Prot.	922	Tit. 06 Cl. 9 Fasc. 5-4
Data	30 gennaio 2012	074/S147/FS

**OGGETTO: Variante parziale 258 al PRG - ZUT 8.25 Bard  
Parere di compatibilità con il Piano di Classificazione Acustica**

**OGGETTO: Variante parziale 258 al PRG-ZUT 8.25 Bard – Compatibilità con il Piano di Classificazione Acustica**

Figura 2 – Ipotesi di zonizzazione ZUT 8.25

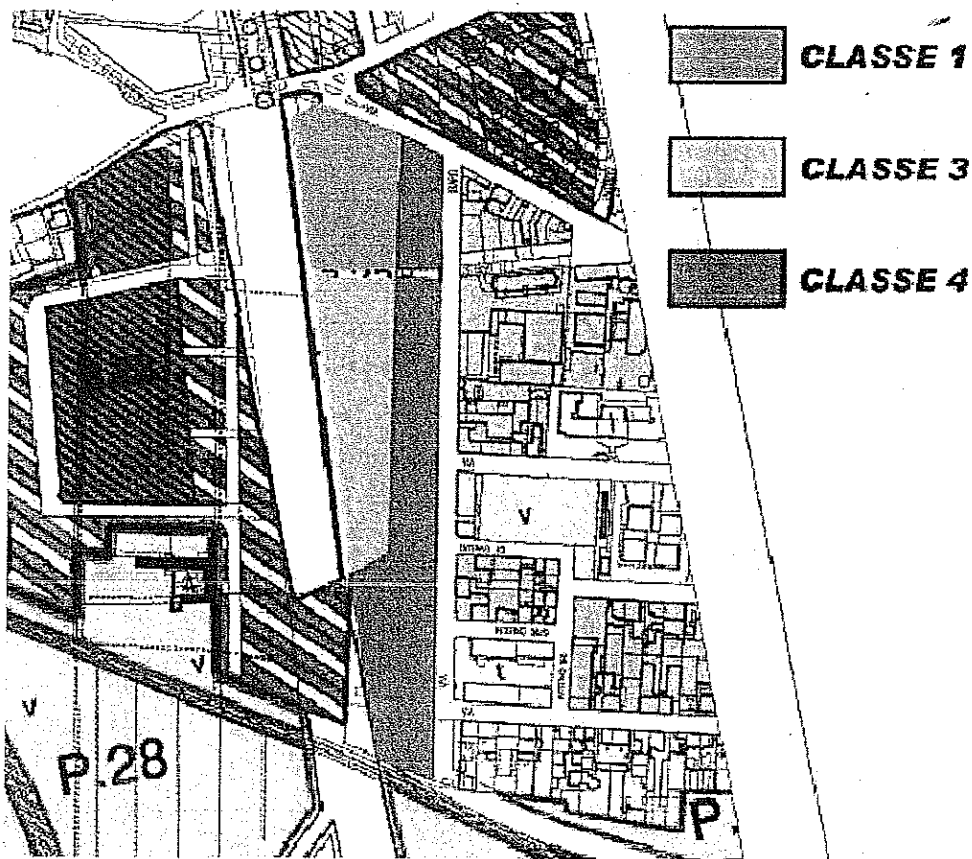
Pertanto per l'isolato sud della ZUT si propone la classificazione riportata in Figura 2, la quale risulta coerente a quanto prescritto dalla D.G.R. 6/8/2001, n. 85-3802 "Linee guida per la classificazione acustica del territorio" che indica la necessità di procedere ad omogeneizzazione all'interno di un isolato solo nel caso in cui risultino presenti poligoni classificati di superficie minore di 12.000 mq. Si sottolinea inoltre che l'ipotesi di azionamento non determina un aggravio in termini di accostamenti critici rispetto alla classificazione attualmente vigente e, di conseguenza, non risulta necessario l'inserimento di una classe cuscinetto in classe II.

Pertanto preso atto di quanto sopra, l'area può mantenere la classificazione acustica in III classe, non essendo più applicabile lo specifico criterio di redazione del Piano di Classificazione Acustica che prevede di procedere necessariamente all'omogeneizzazione dei poligoni di superficie inferiore a 12000 m<sup>2</sup>, nel caso questi non costituiscano un autonomo isolato delimitato da viabilità.

*La variante in oggetto è pertanto compatibile con il Piano di Classificazione Acustica della Città di Torino. L'adeguamento del Piano dovrà essere condotto nel quadro della prossima revisione del PCA.*
